**PARECER TÉCNICO FINAL: ANÁLISE DOS
DOCUMENTOS ENTREGUES PELA FUNDAÇÃO
RENOVA NO CONTEXTO DO CONTRATO
CELEBRADO ENTRE A FACULDADE LATINO-
AMERICANA DE CIÊNCIAS SOCIAIS (FLACSO) E A
TERRA TRÓPICO**

Parecer Técnico, apresentando a análise dos documentos entregues pela Fundação RENOVA no contexto do contrato celebrado entre: A FACULDADE LATINO-AMERICANA DE CIÊNCIAS SOCIAIS (FLACSO), E, DE OUTRO, A TERRA TRÓPICO LTDA

Figura 14. Exemplo de “canal ativo”, “molhado” e “seco” como definido pela NHC. Tomado do relatório 08-2022 (MAPEAMENTO DE HABITATS FÍSICOS NOS TRECHOS T06 À T11 E DEFINIÇÃO DA CONDIÇÃO DE REFERÊNCIA RELATÓRIO FINAL)

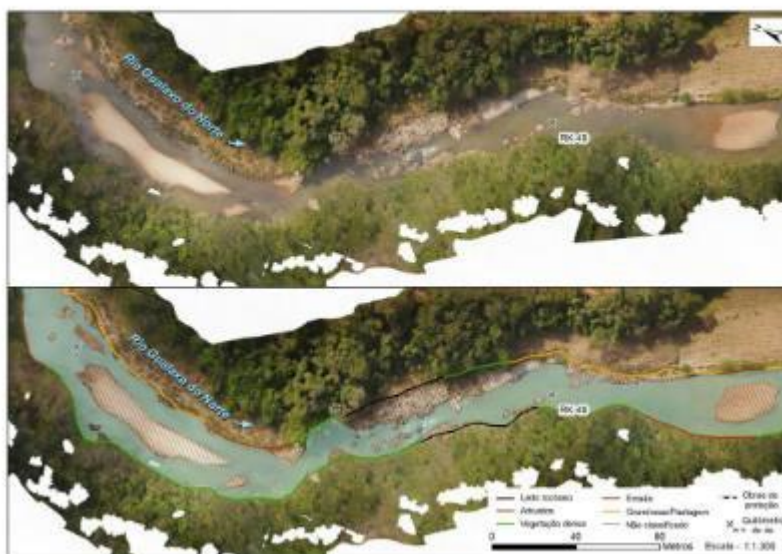
Cabe destacar que pelo identificado na documentação estudada o foco do estudo conduzido pela NHC se concentraria no que foi denominado nos documentos por esta produzido como “canal ativo” ou “canal molhado”, sendo excluído do estudo o mapeamento, a classificação e a caracterização das relações hidrogeomorfológicas e “habitats físicos” em forma mais integral, ou seja, se excluiu o mapeamento e análise das interações entre o canal “sensu stricto” e a planície aluvial. Essa questão pode ter especial relevância em especial no T09 onde a planície fluvial passa a ter maior importância no contexto geomorfológico. Assim, essa decisão, impôs restrições espaciais no mapeamento desenvolvido pela NHC a qual definiu o canal ativo como: *[...]“a área ao longo do rio onde a combinação de velocidade da vazão, intensidade do transporte de sedimentos e duração da inundação impede o crescimento da vegetação – ou seja, inclui bancos de sedimentos, por exemplo, mas exclui margens a partir de onde há vegetação ou ilhas vegetadas, e parte do canal maior (ou leito maior) que*

Uma vez que as áreas da planície de inundação (faixa aluvial) foram excluídas do estudo por imposições próprias do contrato-TR, resulta que uma série de componentes morfológicos do canal molhado também foram excluídos do estudo. Isso ocorre face à consideração do canal dito “molhado” como somente aquele que fica coberto pelas águas no período seco. Porém, há que se considerar que as quatro categorias de “habitats físicos” definidas pela Empresa NHC são corretas, apresentam boa correlação com a verdade de campo e racionalidade quanto à sua utilização como indicadores espaço-temporais na interpretação da recuperação do sistema, sendo, em nosso entendimento, válidas e conceitualmente sustentáveis. No entanto, ainda que se considere que o estudo seja interessante e apresenta boa aplicabilidade, o mesmo resulta insuficiente para a caracterização da diversidade de “habitats físicos” que os sistemas impactados possuem e o reducionismo pode ter gerado a perda de aspectos relevantes que podem contribuir significativamente para a boa avaliação desejada. Ademais, no nosso critério, o estudo apresenta alguns problemas conceituais em especial no que diz respeito à definição de “canal ativo” ou “canal molhado”, a saber:

Figura 15: Exemplos de variedade de sub-ambientes ou geofomas (habitats físicos) em distintos trechos da zona de estudo que ficam contidas dentro do “canal molhado”. A) 1-cascata,

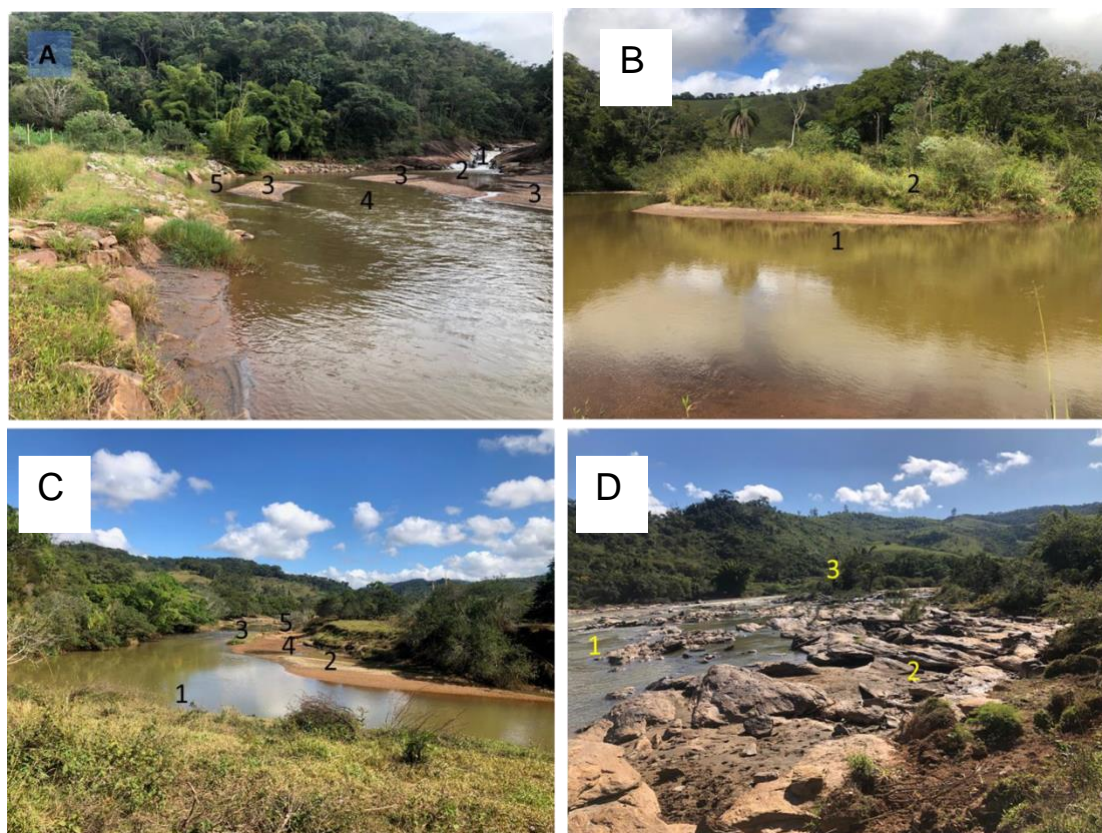
Como fora mencionado na documentação avaliada, a classificação proposta pela Empresa NHC se baseia na identificação de quatro ambientes hidrogeomorfológicos do canal: poços-remansos (pools), corredeiras (runs/glides), rápidos (riffles) e cascatas (cascates). Como consequência, uma série de habitats físicos (geofomas do canal) a cotas de margens plenas (bankfull) tais como ilhas, barras fluviais de distintos tipos, barras parcialmente vegetadas, canais fluviais abandonados que são inundadas inundam durante o período de cheias assim como áreas de remanso-empoçadas induzidas por afloramentos rochosos, dentre outras geofomas características de ambientes fluviais (há exemplos na bibliografia citada pela NHC, bem como em BIEDENHARN et al., 2008, STEVAUX & LATRUBESSE, 2017, entre outros), ficam excluídas do sistema classificatório de “habitats físicos” prejudicando a interpretação (Figuras 15 e 16).

Portanto, as consequências negativas da definição do "canal molhado" na forma como adotada nos estudos analisados, resultam na omissão cartográfica e analítica de uma variedade de geofomas que constituem parte do “canal ativo”. Isto cria a falsa impressão de que as quatro categorias de geofomas definidas no sistema classificatório proposto seriam suficientes para caracterizar a diversidade de "habitats físicos" que existem no sistema.

Figura 17: Modo de classificação dos "Habitats Físicos" utilizado na abordagem adotada pela Empresa NHC adaptado da literatura (BISSON et al., 2017, MONTGOMERY, D. R., & BUFFINGTON, 2007, 2008).

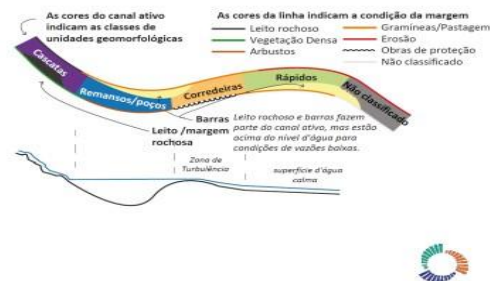
Fica indefinido que significância teriam os termos “substancialmente abaixo do leito” ou “superfície levemente inclinada” ou ainda, o que significam “pontos altos locais ao longo do talvegue”. Considerando que não se apresenta nenhum dado batimétrico, tampouco resulta indicativo para futuros estudos quais seriam os parâmetros para definir nos três sistemas fluviais estudados as categorias a serem consideradas como profundidade relativa “profunda, moderada ou rasa”.
